Dodatek č. 2
ke smlouvě o dílo č. 6440-0004-2017-001
(dále jen „smlouva“)

- 1.1. Podle bodu 2.6 Článku 2 byla provedena specifikace víceprací a schválena jejich cena. Vše je uvedeno v Protokolu posuzujícím potřebu víceprací a méně prací na akci „Letiště Kbely – oprava kolejiště hangárů č. 48 a 49“, který je nedílnou součástí tohoto Dodatku č.2 SOD. Rozsah víceprací a méně prací je součástí protokolu.

posuzující potřebu méněprací a víceprací na akci:
„LETIŠTĚ Kbely – oprava kolejíště hangárů č. 48 a 49“

Návrh úpravy horních vodících drah posuvných vrat výšky 8m

PRAVÝ KONEC DRÁHY VRAT H49
ST.39,5M

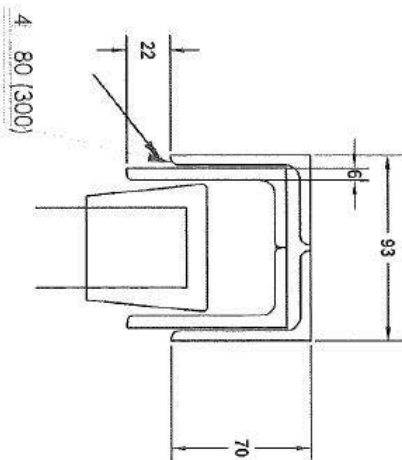
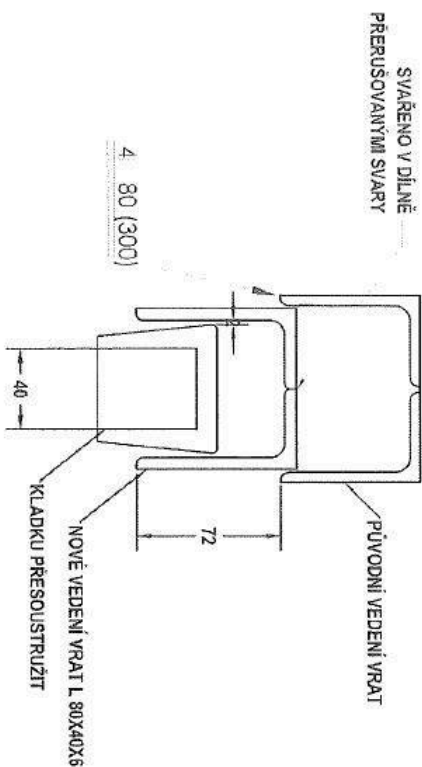
Dráhy vlivem dotvarování konstrukce železobetonového překladu, vykazují značnou výškovou nerovnost, která dosahuje rozdílů až místy 50 mm, rozdíly výšek konců 30 mm. V místě nejnižších naměřených výšek, je patrná na překladu z pohledové strany trhlina.

Vzhledem ke zjištěným skutečnostem, navrhujeme horní drážky upravit vložení svařovaného profilu U, svařeného z dvou kusů L profilů 80x40x6 na rozměr 80x80x6, které se vloží do stávajících drážek v železobetonovém překladu, lemované profily L. Vyrábí se i profil L s tloušťkou stěny 8 mm, což by bylo z pevnostních důvodů výhodnější, ale ještě větší opravení horních vodících kladek bych nedoporučoval.

Profil U se vyrovná do vodorovné roviny, a zajistí svary k původním drahám. Svary budou koutové, přerušované, vždy proti sobě. Možnost vložení nového profilu do starého nebyla prověřena, vzhledem k šířce původních drážek by však nový profil vložit jít měl. Vzhledem ke značným nerovnostem horního železobetonového překladu, je nutné si uvědomit, že i když se v nejnižším místě vloží nový profil do původního maximálně hluboko, což je max.60 mm, bude na vyšším konci vrat zasunut v původním profilu 10 mm.

Horní vodící rolny vrat se musí upravit přesoustružením, aby se mohly volně pohybovat v takto upravených drážkách.

Do stávajících vodících drážek v nadpraží vrat se vloží a přivaří polovina profilu J 160x80x6 (S355) to znamená cca U80x77x6. V místech, kde bude vodící U profil spuštěn v drážce tak nízko, že nad ním bude více jak 35 mm volný prostor, navaří se nad U profil žebra z plechu min. tl. 4 mm výšky 30 mm. V místech, kde bude vodící U profil spuštěn v drážce tak nízko, že nad ním bude více jak 55 mm volný prostor, navaří se nad U profil žebra z plechu min. tl. 4 mm výšky 50 mm. Tyto žebra, budou od sebe ve vzdálenosti 200 mm.

V místech, kde se rolna vodících čepů dostává pod úroveň betonového překladu budou mezi jednotlivými ukládanými vodícími drážkami vevařeny plechy z pásoviny min. tl. 4 mm. Předpoklad – mezi jednotlivými drážkami bude pásovina doměřena vždy na místě (nestejně vzdálenosti), délka pásoviny 100 mm, mezery 100 mm. Tyto výztuhy umístit cca 20 mm pod horní úroveň rolny.

PODÉLNÝ POHLED NA HANGÁROVÁ VRATA
M (1:100)
B

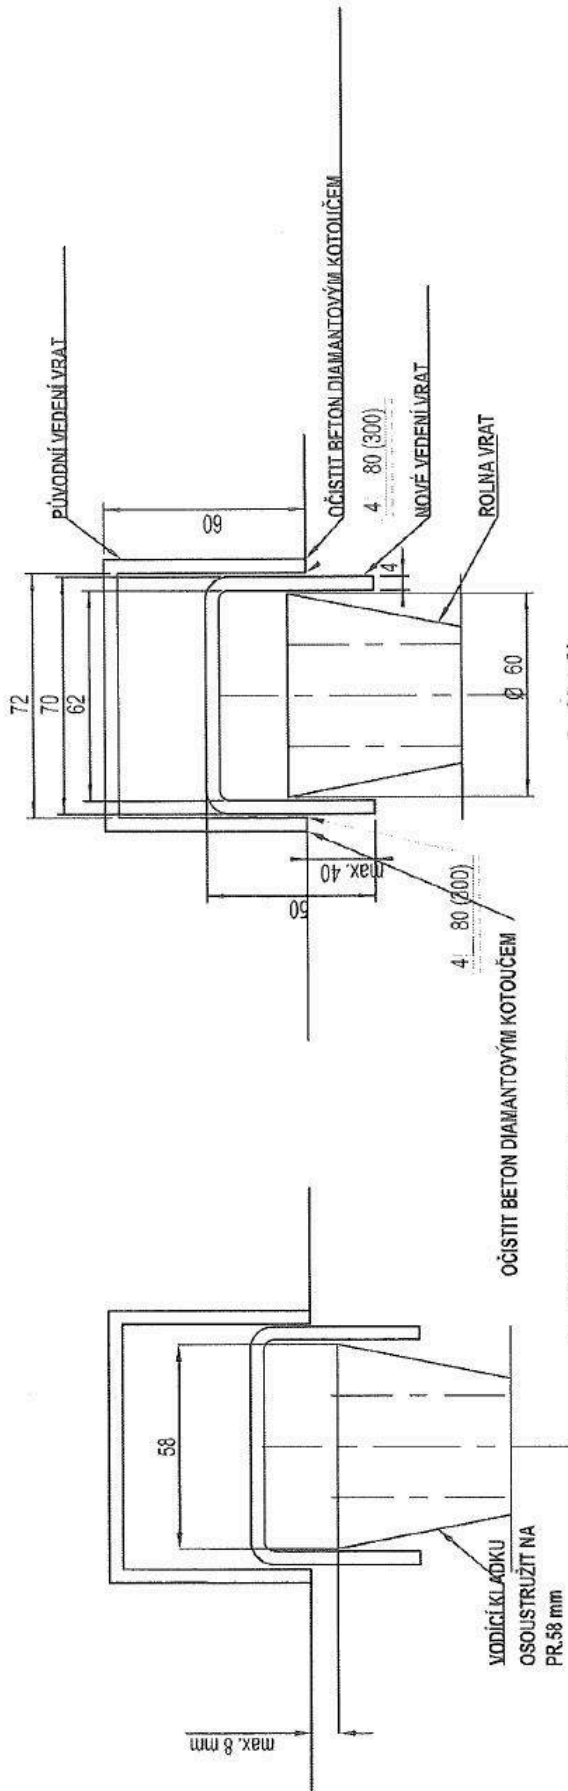
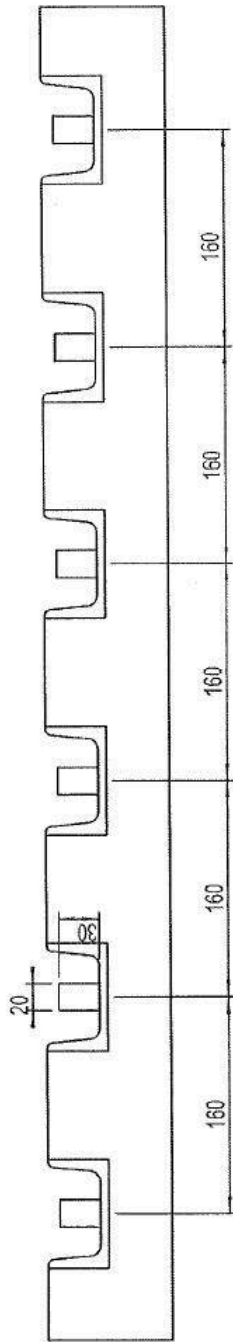
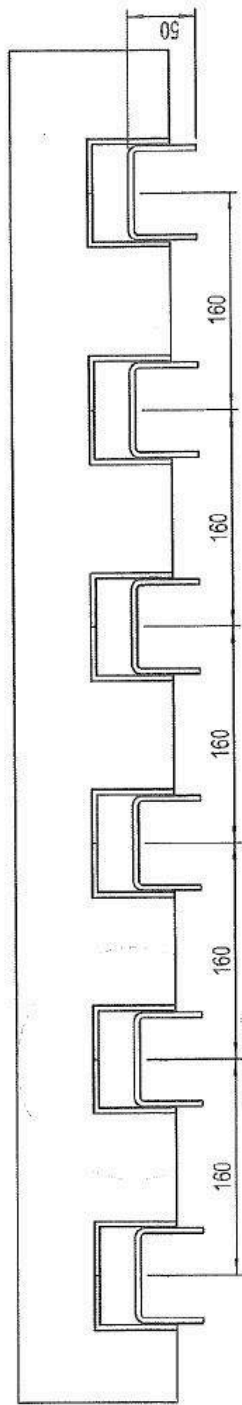
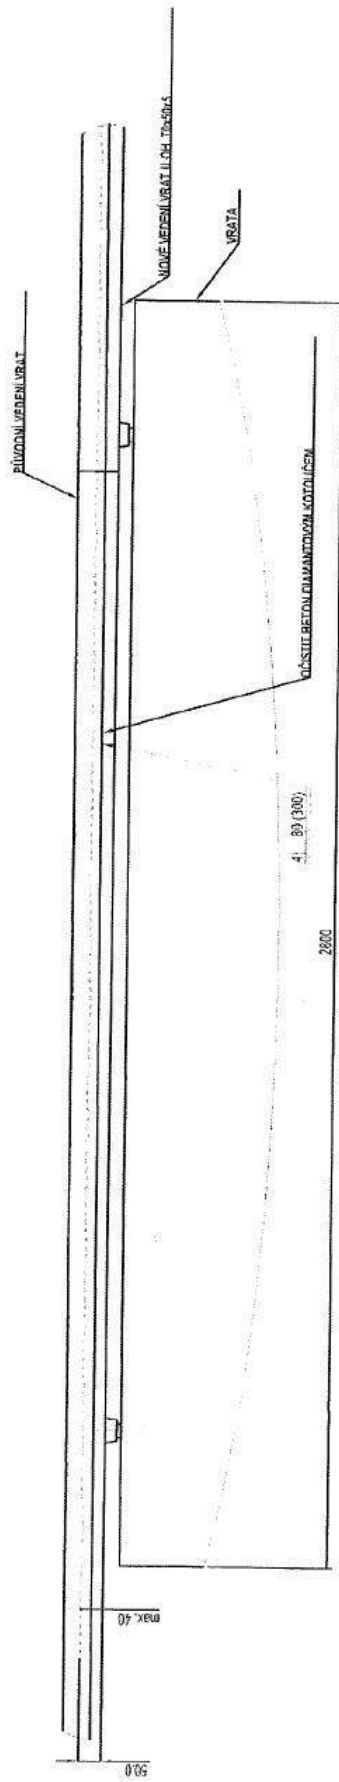
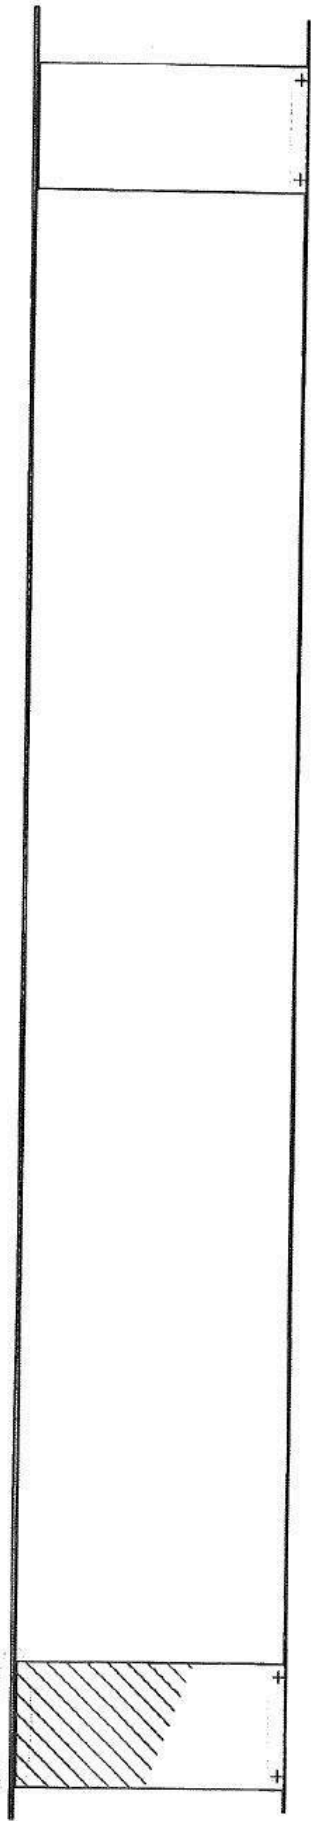
Dráhy vlivem dotvarování konstrukce železobetonového překladu, vykazují značnou výškovou nerovnost, která dosahuje rozdílů až místy 40 mm, což by mohlo způsobit vypadnutí křídla vrat.

Vzhledem ke zjištěným skutečnostem, navrhujeme horní drážky upravit vložením ohýbaného profilu U, o rozměrech 70x50x4, které se vloží do stávajících drážek v železobetonovém překladu, lemované profily L.

Profil U se vyrovná do vodorovné roviny, a zajistí svary k původním drahám. Svary budou koutové, přerušované, vždy proti sobě. Možnost vložení nového profilu do starého byla prověřena, profil lze do starého vsunout, avšak v místech napojení původních drah jsou nerovnosti, které brání vložení. Nerovnosti je nutno přebrousit, tak aby vložený nový profil U překryl původní spoj cca o 100 mm.

Do stávajících vodících drážek v nadpraží vrat se vloží a přivaří polovina profilu J 140x70x5 (S355), to znamená cca U70x67x5. V místech, kde se rolna vodících čepů dostává pod úroveň betonového překladu budou mezi jednotlivými ukládanými vodícími drážkami vevařeny plechy z pásoviny min. tl. 4 mm. Předpoklad – mezi jednotlivými drážkami bude pásovina doměřena vždy na místě (nestejně vzdálenosti), délka pásoviny 100 mm, mezery 100 mm. Tyto výztuhy umístit cca 20 mm pod horní úroveň rolny.
